# VKM 60014

Τεχνικό Φυλλάδιο - Μάρτιος 2010

Chevrolet Aveo, Kalos, Lacetti, Nubira, Optra

Τεχνική ενημέρωση: VKM 60014

Chevrolet 96349976 (Παλιά σχέδια)

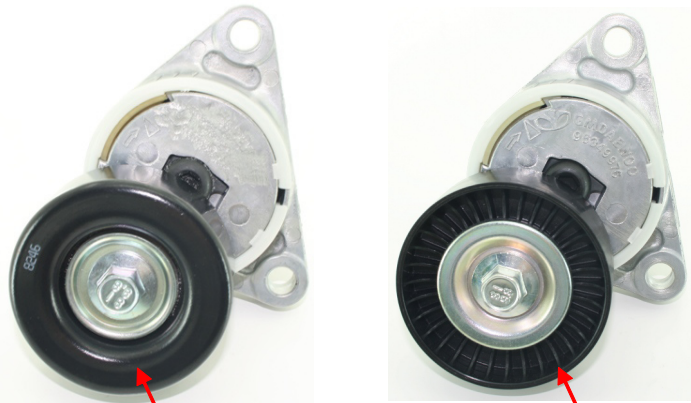
Ο τεντωτήρας με κωδικό γνήσιου ανταλλακτικού 96349976 για Chevrolet αντικαταστάθηκε από τον 96966707. Αυτό το τελευταίο σχέδιο παρέχεται από την SKF στο σετ VKM 60014.

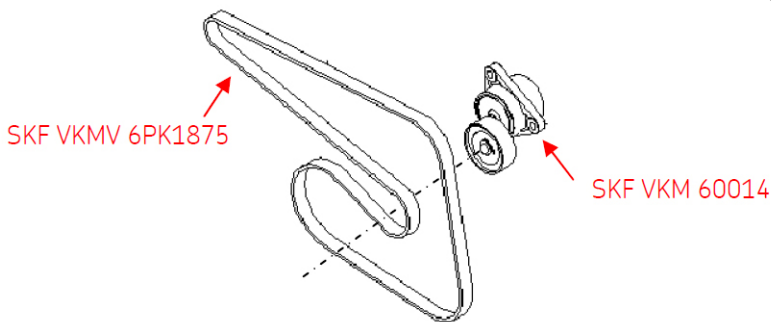
Τόσο η πλαστική όσο και η μεταλλική τροχαλία του Chevrolet 96349976 μπορούν να αντικατασταθούν από το νέο σχέδιο της SKF, VKM 60014. Αυτός ο τεντωτήρας πρέπει να χρησιμοποιείται σε συνδυασμό με το SKF VKMV 6PK1875 (Chevrolet 96183108 & 96990678), για να επιτυγχάνετε την ακριβή αντικατάσταση για τις παραπάνω εφαρμογές.
